Prot. n. 05/2017

Castelfidardo, 11/01/2017

**Oggetto: Comune di Castelfidardo – Ampliamento impianto di depurazione acque reflue urbane in loc. Villa Poticcio - Proponente: Acquambiente Marche S.r.l.
*Comunicazione di opposizione.***

12 - Ripresa aerea 2001  NUOVO DEPURATORE

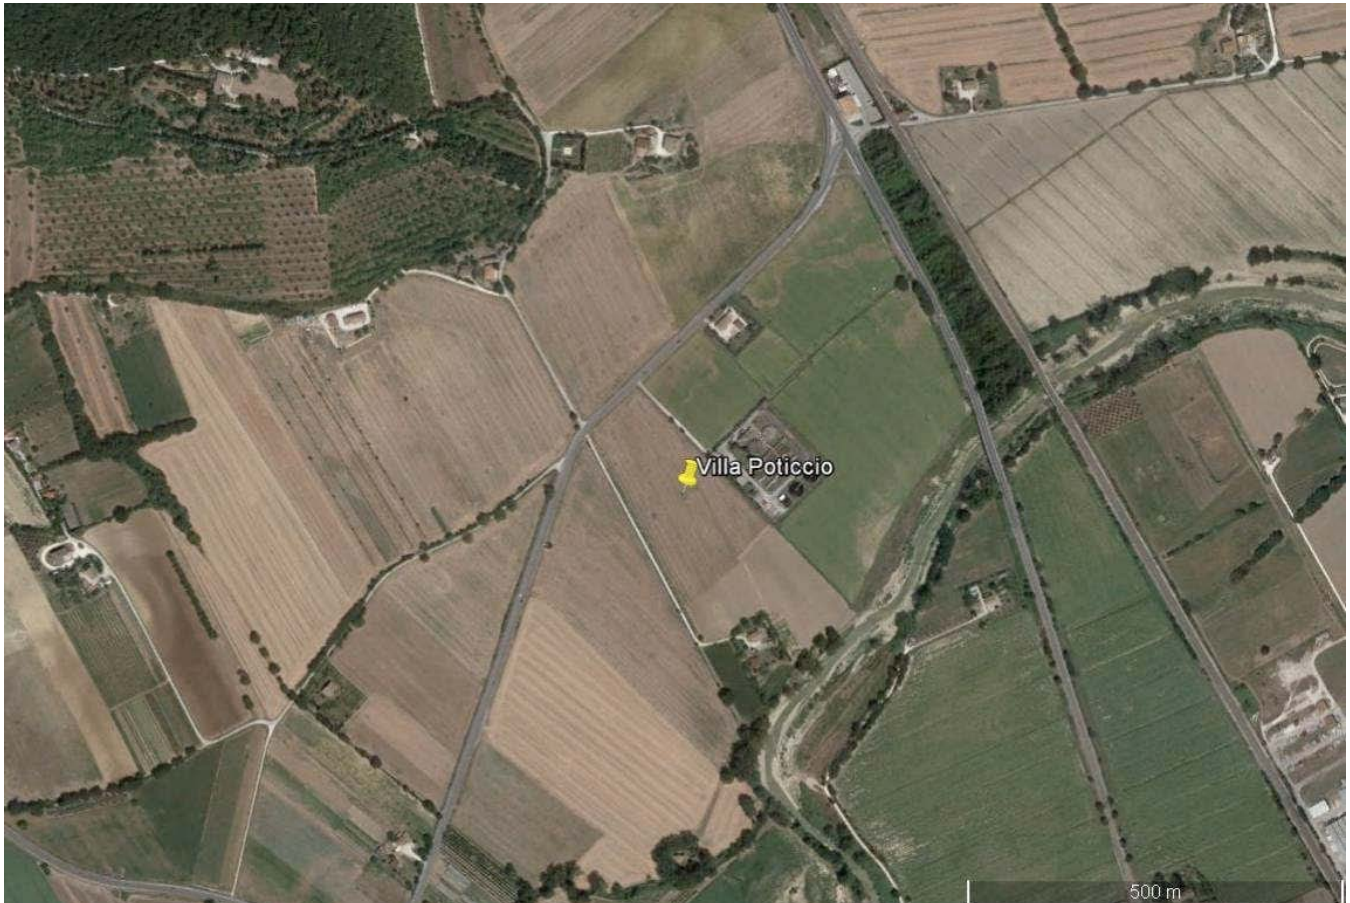
Nelle descrizioni e nelle foto allegate nel progetto non sono stati considerati: l'aspetto storico della battaglia di Castelfidardo, la presenza del Sacrario-Ossario (posto di fronte all'area interessata dal proposto nuovo impianto) e del cippo dei fratelli Branconi (posto a lato dell'area interessata dal proposto nuovo impianto).

QUELLO CHE NON È STATO EVIDENZIATO

Figura 1bis. Immagine aerea dell'area oggetto di intervento con evidenziate le zone d'interesse storico non considerate nella relazione SIA

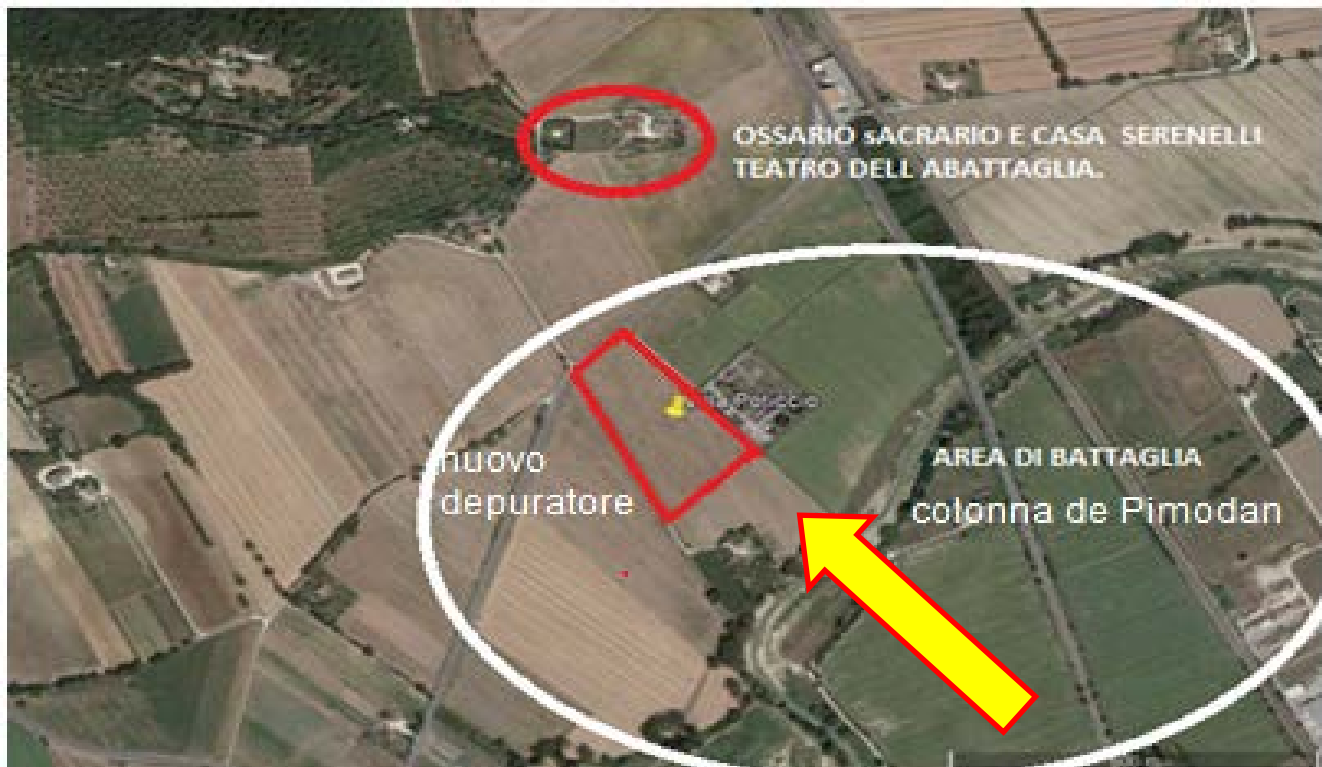
QUELLO CHE NON È STATO EVIDENZIATO

9. Inquadratura S-N dell'area soggetta all'ampliamento (direzione SP3) **ET-GE-31-doc-fotog.**

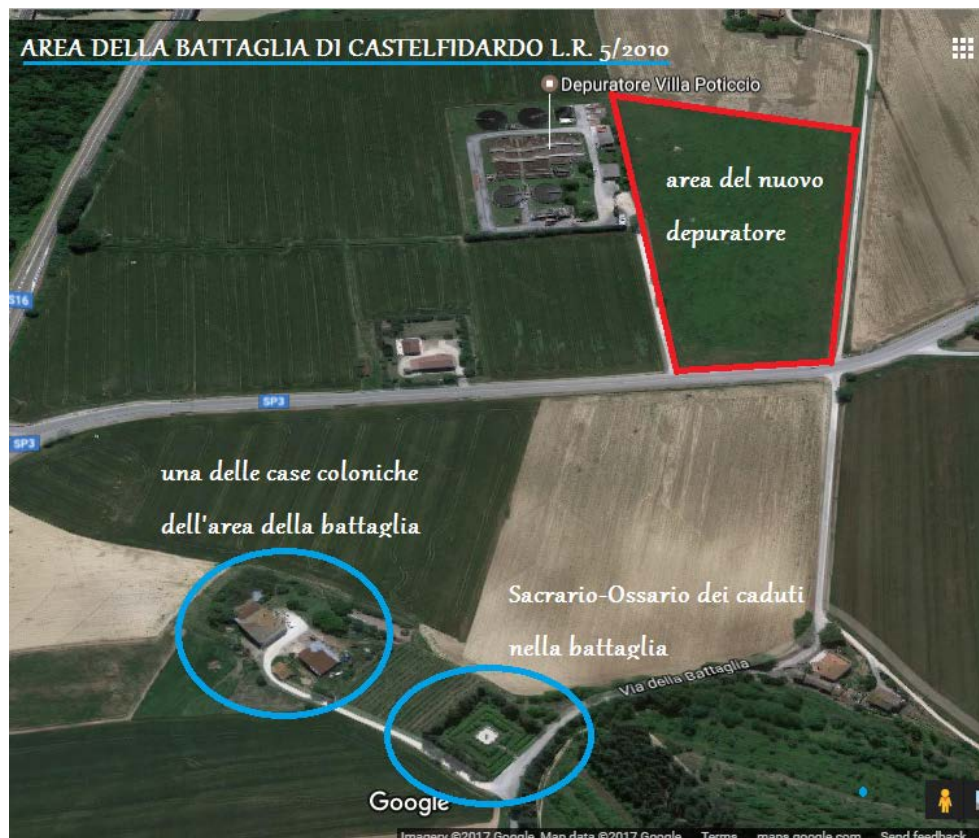
QUELLO CHE NON È STATO EVIDENZIATO

(Nella relazione presentata non si fa mai cenno agli eventi storici avvenuti nell'area)

Sacrario-Ossario dei Caduti piemontesi e pontifici nella battaglia di Castelfidardo del 18 settembre 1860. Dietro si vede la cascina "Serenella del Mirà", uno dei luoghi di battaglia

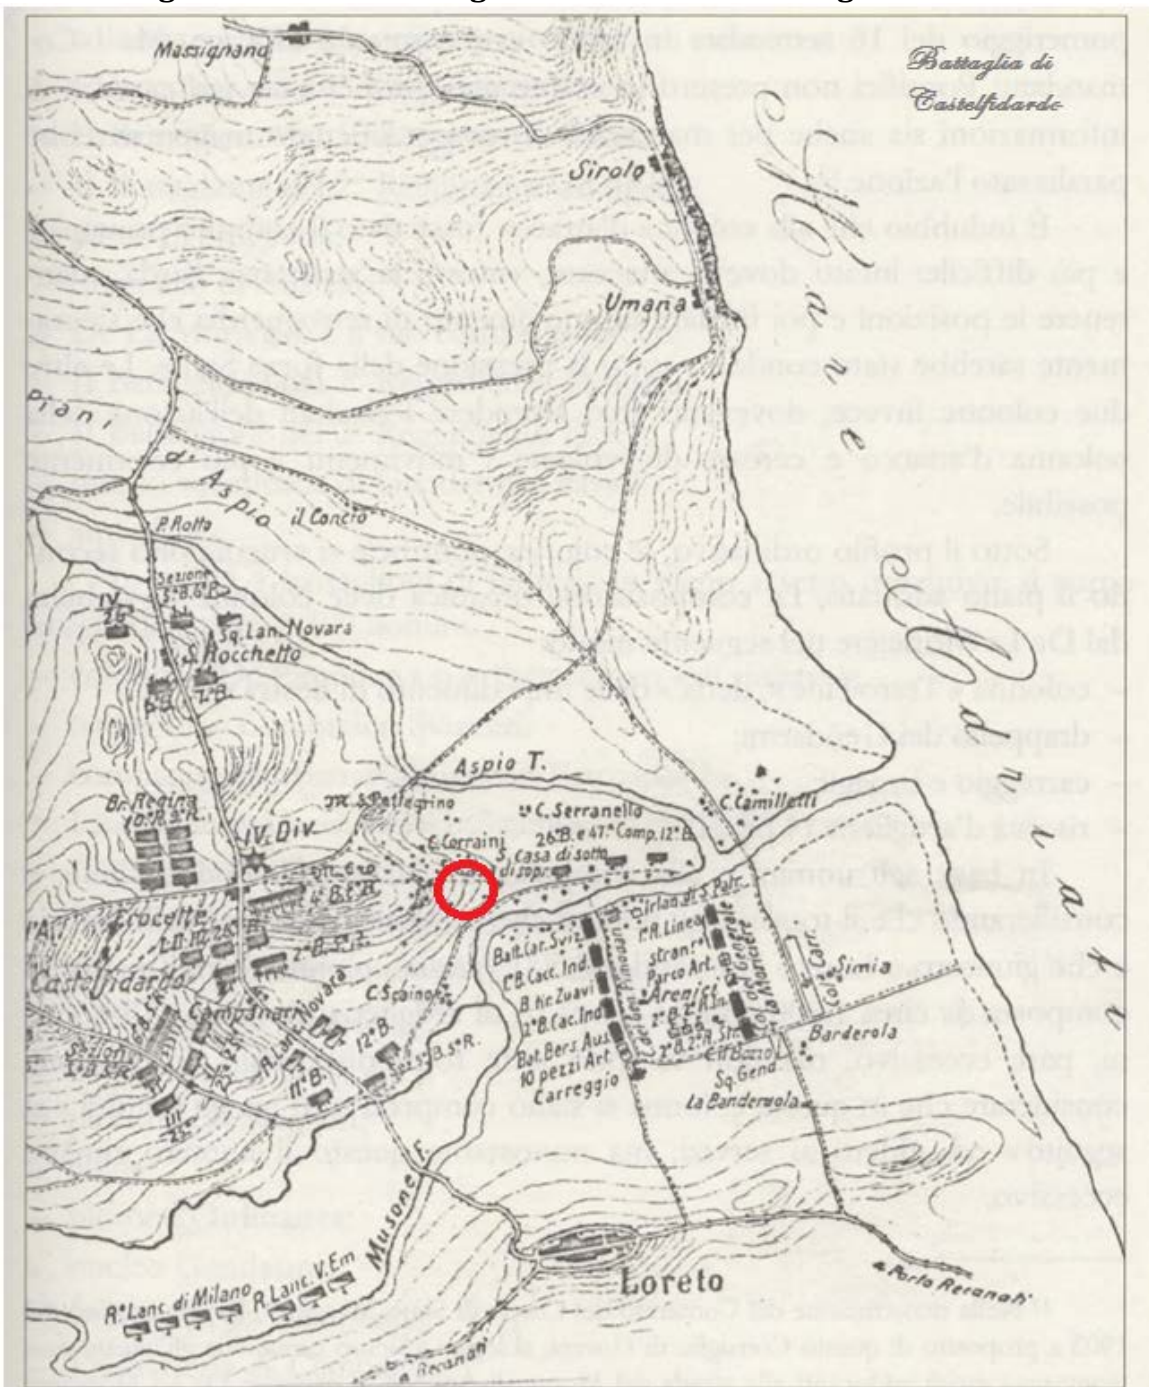
A distanza di pochi metri si vuole realizzare il nuovo depuratore in zona vincolata dalla L.R.5/2010

Figura 4. Piano operativo pontificio con la suddivisione delle forze disponibili in tre colonne.

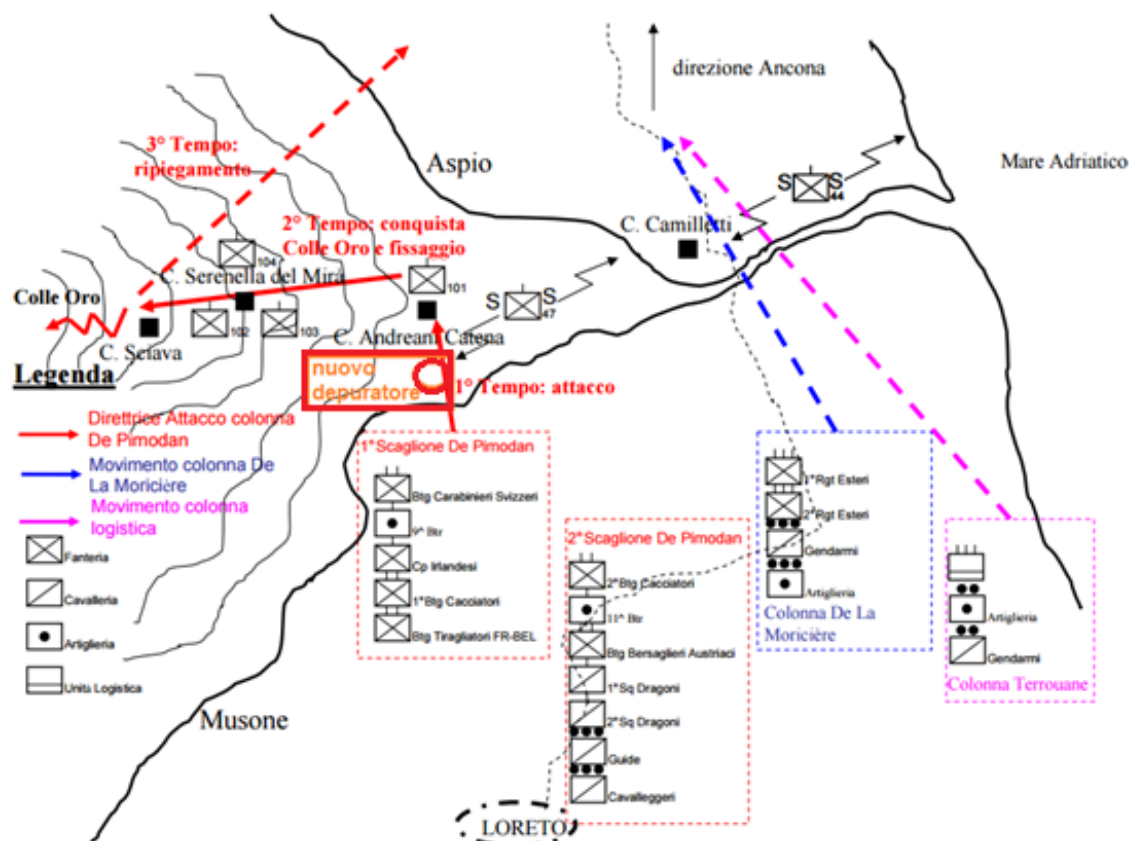
Quadro generale delle forze contrapposte alle ore 9,15 (Carta: scala 1:65.000, tratta da uno schizzo a mano dell'epoca). **○ posizione del nuovo depuratore**

○ nuovo depuratore

Stampa d'epoca di una tipografia francese (**O - posizione del nuovo depuratore**)

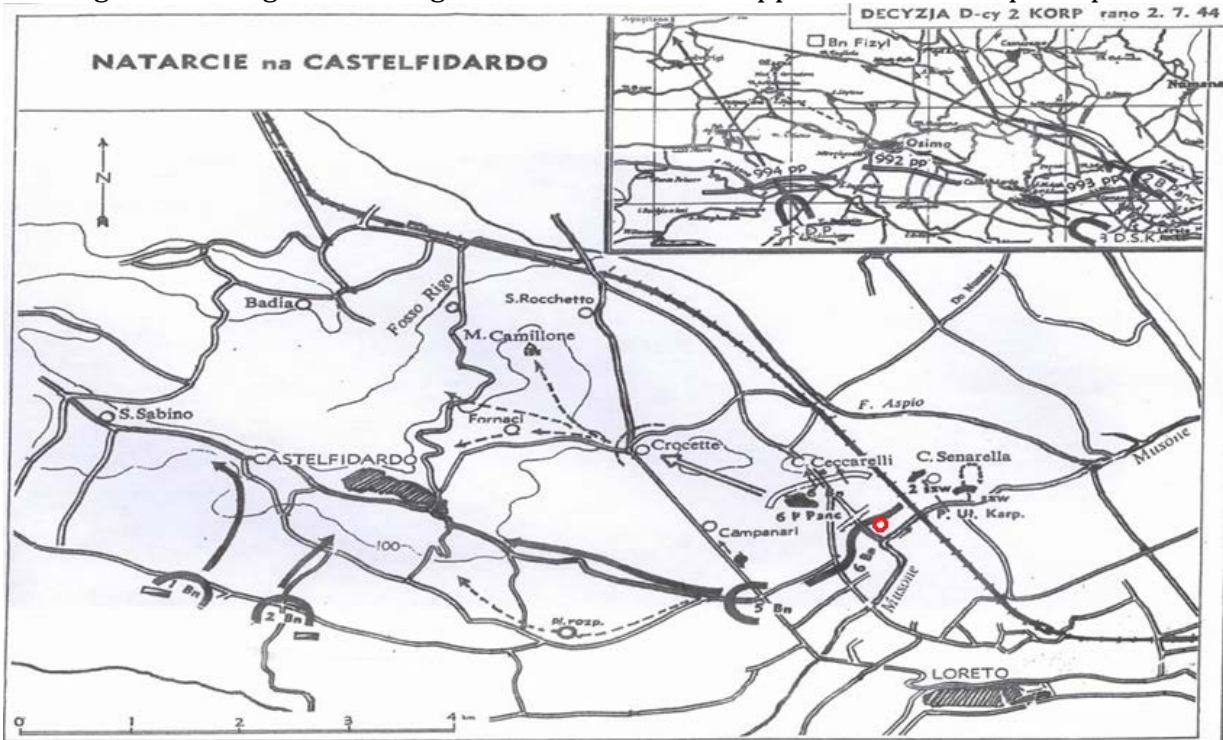
La colonna del generale De Pimodan dopo aver guadato il Musone ingaggia combattimenti con le truppe piemontesi subendo diverse perdite nell'area dove si vorrebbe costruire il nuovo depuratore.
